PROCES-VERBAL DES OBSERVATIONS

Le projet de modification N°3 Du Plan Local d'Urbanisme Intercommunal (PLUi) de la Métropole Rouen Normandie Commune de Oissel-sur-Seine. en vue de permettre l'installation d'une unité biomasse pour anticiper l'arrêt de la chaudière à charbon de l'entreprise DS SMITH implantée sur les communes de Saint-Etienne-du-Rouvray et de Oissel-sur-Seine.

**MÉMOIRE EN RÉPONSE
AUX OBSERVATIONS
RECUEILLIES AU COURS DE L'ENQUÊTE**

MODIFICATION N°3

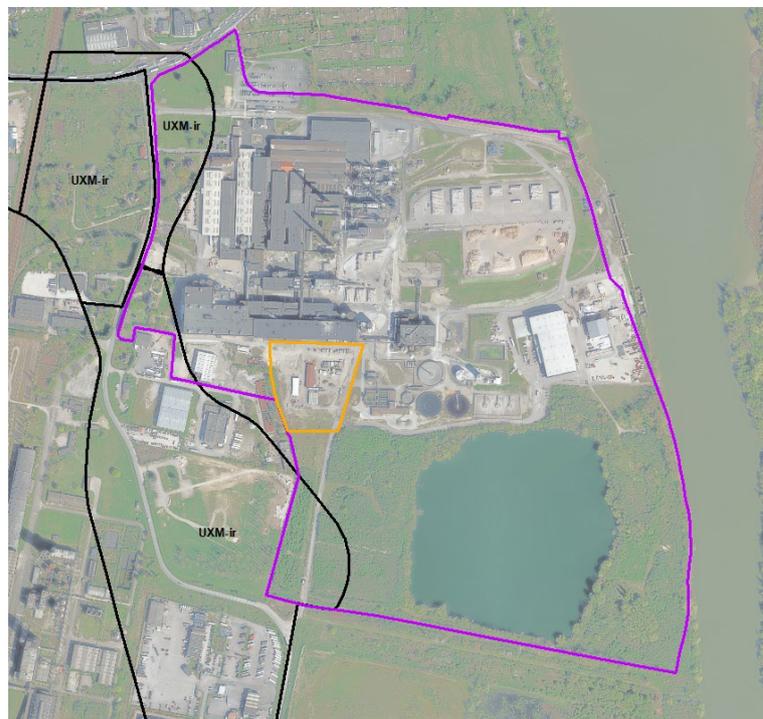
« La CCI s'étonne en revanche, en deuxième lieu, qu'aucune référence au fait qu'une partie du foncier de cette entreprise est concernée par la Déclaration d'Utilité Publique (DUP) de la liaison autoroutière A28-A13 (Contournement Est de Rouen). En effet, la CCI considère que l'existence d'une DUP sur une partie du foncier de cette entreprise aurait dû se traduire par la réalisation d'une analyse de la compatibilité de cette procédure d'urbanisme avec le projet de réalisation d'une infrastructure autoroutière déclarée d'utilité publique. »

[Commentaire de la commissaire enquêtrice : « que répondez-vous à cette interrogation ? »](#)

En effet une partie du foncier de l'entreprise DS SMITH est impactée par la déclaration d'utilité publique de la liaison autoroutière A28-A13 (Contournement Est de Rouen). L'entreprise située sur la commune de Saint-Etienne-du-Rouvray et Oissel-sur-Seine est située en zone UXM du plan local d'urbanisme, zone correspondante à une zone d'activités mixtes.

Cette zone comporte un secteur indicé « ir » qui renvoie à des règles particulières édictées au règlement écrit.

Le secteur « ir » autorise la création d'infrastructure routière (contournement Est/Liaison A28-A13).

Peuvent être autorisées dans ce secteur : les constructions à usage d'activités économiques et aux infrastructures nécessaires au fonctionnement de ces activités sous réserve qu'elles n'obèrent pas la réalisation du contournement Est – Liaison A28/A13.

L'implantation de l'unité Biomasse n'étant pas située sur le tracé de la liaison autoroutière A28-A13, cet élément n'a pas été mentionné dans le cadre de la présente procédure de modification du plan local d'urbanisme.
